改善箇所説明図(その③)

対策内容

●当該箇所に損傷がないもの
《改善前》

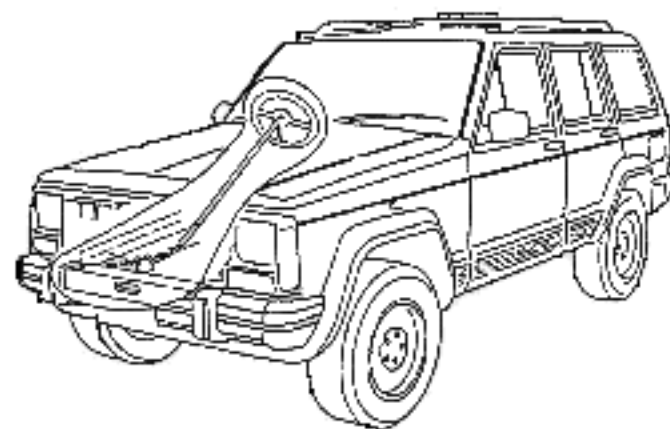
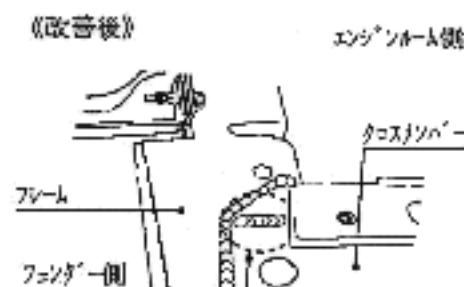
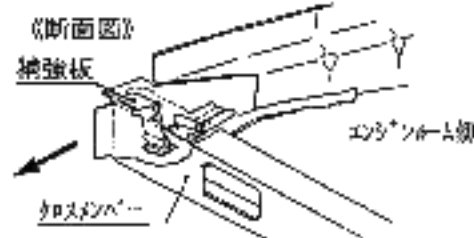
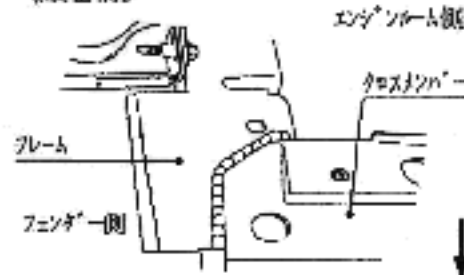
ステアリングギヤボックスの車体取付け部の内部にある補強板の溶接が不適切なため、ハンドルを操作中にタイヤが縁石等との接触を繰り返すと、当該部位に亀裂が入ることがあり、そのままの状態で使用を続けると、ハンドル操作及び走行安定性が損なわれるおそれがある。

追加溶接部：穴を開け補強板と車体を溶接する。
